Beteiligungszeitraum 30.10.2019 bis 02.12.2019

**Gemeinde Ammersbek: Aufstellung des Bebauungsplanes Nr. 25 „Grundschule Bünningstedt“ sowie die dazugehörige 11. Änderung des Flächennutzungsplanes**

**Frühzeitige Beteiligung der Behörden und sonstigen Träger öffentlicher Belange gemäß § 3 (1) BauGB sowie nach § 4 (1) BauGB**

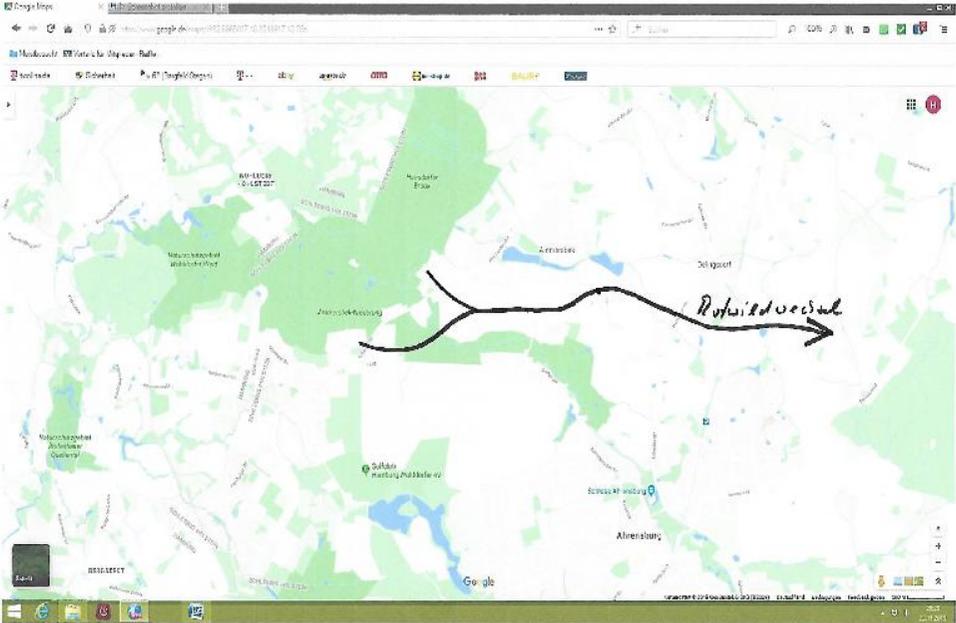
<b>II.7</b>	<b>Hamburger Wasserwerke GmbH</b> IK 21- Hamburg, 28.11.2019	<b>Empfehlung</b>
	Gegen das o.g. Vorhaben werden seitens der Hamburger Wasserwerke GmbH keine Einwendungen erhoben. Wir schicken Ihnen Auszüge aus unseren Bestandsplänen. Wie Sie daraus entnehmen können, sind Teilbereiche der gekennzeichneten Fläche von uns berohrt. Für die Richtigkeit unserer Unterlagen können wir keine Gewähr übernehmen. Setzen Sie sich deshalb bitte - insbesondere wegen der örtlichen Angabe aller unserer Anlagen - mit unserem zuständigen Netzbetrieb Nord, in Verbindung. Wir bitten Sie, unsere bestehenden Anlagen bei Ihrer Planung zu berücksichtigen, damit kostspielige Leitungsumlegungen vermieden werden. Des Weiteren machen wir darauf aufmerksam, dass eine Wasserversorgung des im Plan erfassten Gebietes nur möglich ist, wenn wir rechtzeitig vor Beginn der zusätzlichen Bebauung einen formlosen Antrag auf Wasserversorgung mit näheren Angaben, aus denen sich
